DIRECTION DE L'ÉVALUATION ENVIRONNEMENTALE DES PROJETS HYDRIQUES ET INDUSTRIELS

**Rapport d'analyse environnementale pour le projet
d'aménagement du secteur riverain de la rue
Jacques-Cartier par la Ville de Gatineau**

Dossier 3211-02-248

Le 18 avril 2013

FIGURE 7 : RÉAMÉNAGEMENT DE L'INTERSECTION DES RUES JACQUES-CARTIER ET SAINT-LOUIS

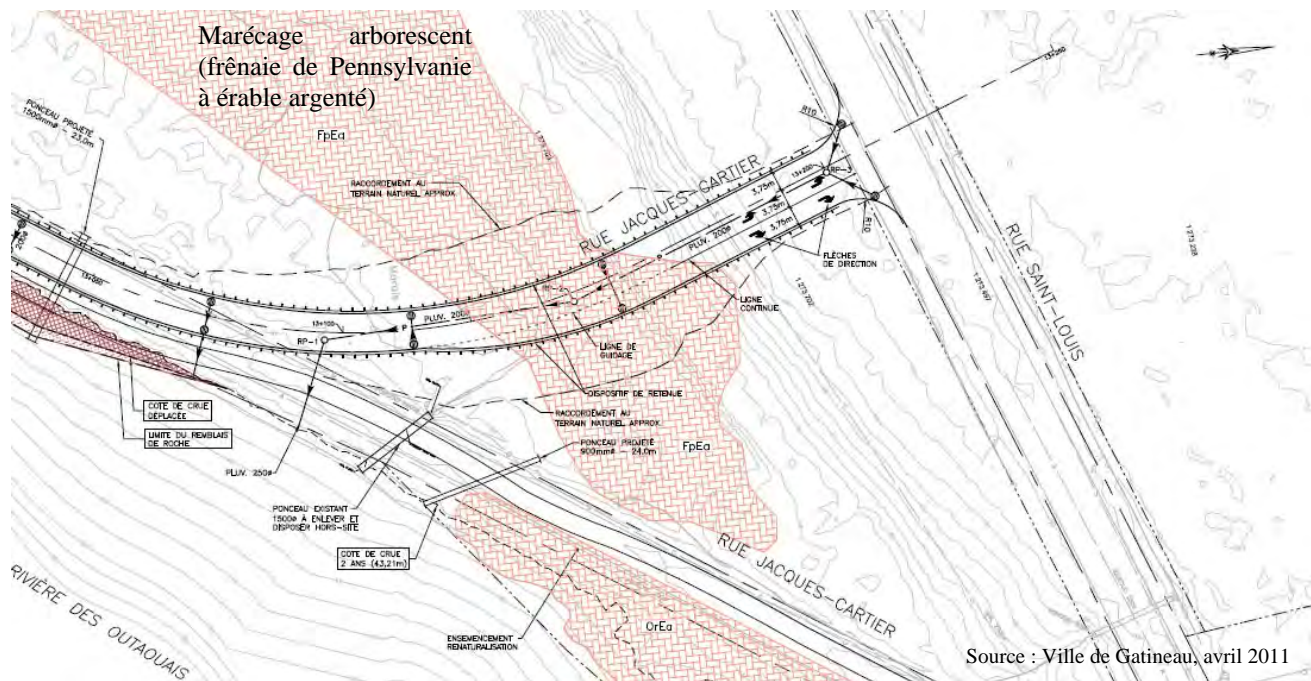
À l'extrémité est de la séquence paysagère 3, l'initiateur prévoit faire le réaménagement de l'intersection des rues Jacques-Cartier et Saint-Louis. Le carrefour proposé prévoit que l'angle d'intersection sera à 90° pour améliorer la visibilité et ainsi offrir des conditions de sécurité routière optimales. Pour ce faire, le déplacement du tracé de la chaussée actuelle d'environ 125 m vers l'ouest sera nécessaire. Par contre, cette déviation implique un empiètement d'environ 1 865 m² dans le marécage arborescent à proximité (Frênaie de Pennsylvanie à érable argenté) (Ville de Gatineau, juillet 2009). Le nouveau tracé fragmentera le milieu humide à son extrémité est (Figure 7).

La direction du patrimoine écologique et des parcs du MDDEFP considère les superficies des milieux humides impactées faibles et mentionne que les milieux humides qui présentent une valeur écologique plus importante sont conservés. L'équipe d'analyse est donc d'avis que les mesures d'atténuation prises par l'initiateur sont satisfaisantes.

FIGURE 8 : COUPE DU QUAÏ DES LÉGENDES

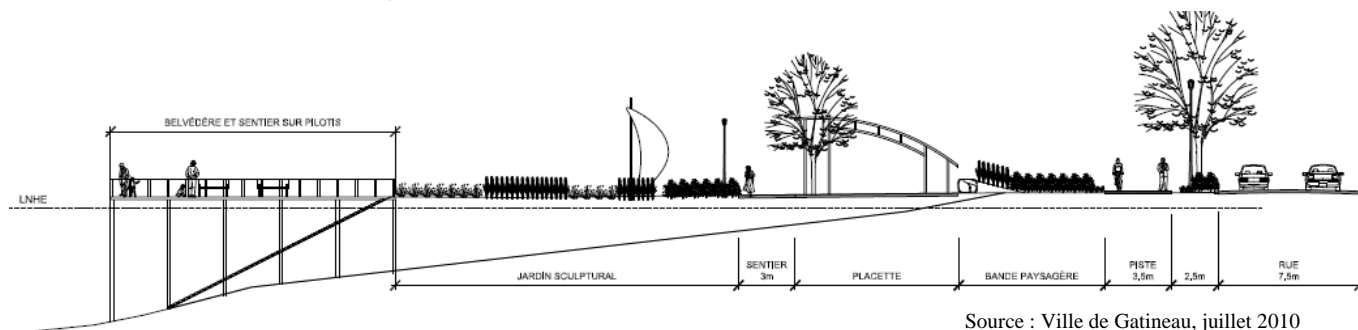
Le quai des légendes représente un empiètement d'environ 1 500 m² à lui seul. La structure, en forme de triangle, s'allonge sur une distance d'environ 40 m à partir de la limite des inondations de récurrence 2 ans vers le centre de la rivière des Outaouais. Selon le CEHQ, 13 % de la section transversale de la rivière sera occupé par cette infrastructure. Il ajoute « *qu'un empiètement de cet ampleur est significatif, d'autant plus qu'il n'est pas requis pour une infrastructure essentielle* ». Il mentionne également que la structure en forme de pointe modifierait l'écoulement à la manière d'un épi. Une sédimentation accrue en aval hydraulique serait alors potentiellement observable. Or, une marina est actuellement présente en aval de l'emplacement projeté du quai des légendes. À cet endroit, une augmentation de la sédimentation pourrait obliger un dragage récurrent du lit de la rivière pour permettre le passage des bateaux.

L'équipe d'analyse est d'avis que la construction de ce quai, telle que proposée, sur le littoral de la rivière des Outaouais ne correspond pas aux positions du MDDEFP en matière de remblayage dans le milieu hydrique. Cette infrastructure représente un empiètement important dans le milieu aquatique qui ne peut être considéré comme une absolue nécessité. En conséquent, l'équipe d'analyse est d'avis que cet aménagement ne pourra pas être construit ni sur le littoral des rivières ni sur les milieux humides situés du côté nord de la rue Jacques-Cartier.

FIGURE 9 : LOCALISATION DES AIRES DE COMPENSATION

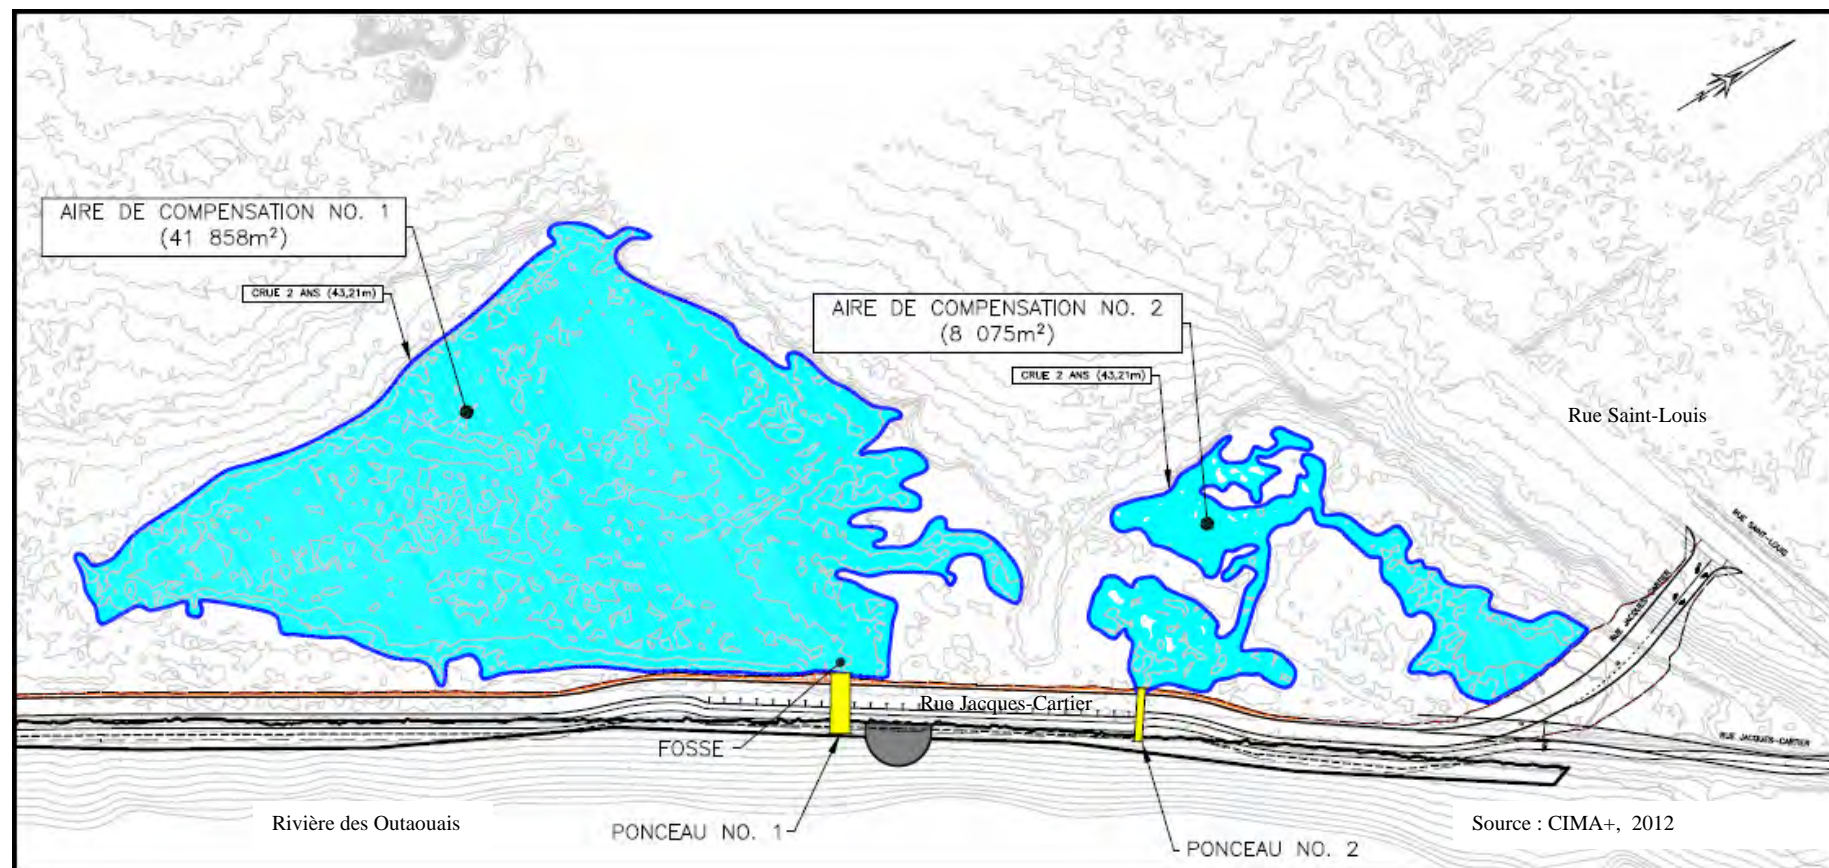
Le ministère des Ressources naturelles ainsi que le MPO considère le projet de compensation satisfaisant. Par contre, ces derniers mentionnent que l'initiateur n'offre aucune garantie que les poissons utiliseront réellement les aires offertes en compensation comme aire de fraie, d'alevinage, d'abri et d'alimentation. Nous sommes d'avis que dans le cas où le projet de compensation n'atteindrait pas les objectifs fixés, l'initiateur devra proposer des mesures correctrices ou encore proposer un autre projet de compensation pour les pertes d'habitat du poisson.

Afin de mieux encadrer le projet de compensation, l'équipe d'analyse est d'avis que l'initiateur devra ajouter dans le suivi proposé des aires de compensation, le suivi de l'implantation et de propagation des plantes exotiques envahissantes. Ce suivi devra également inclure la strate des plantes aquatiques et devra couvrir une zone tampon de 50 m entourant les aires de compensation proposées. Dans le cas où la dispersion de ces espèces serait observée, l'initiateur devra procéder à leur élimination. Pour ce faire, l'initiateur devra fournir la localisation précise des colonies d'EEE actuellement observables ainsi que les données relatives à leur abondance, lors de la première demande de certificat d'autorisation advenant une décision favorable au projet par le gouvernement.
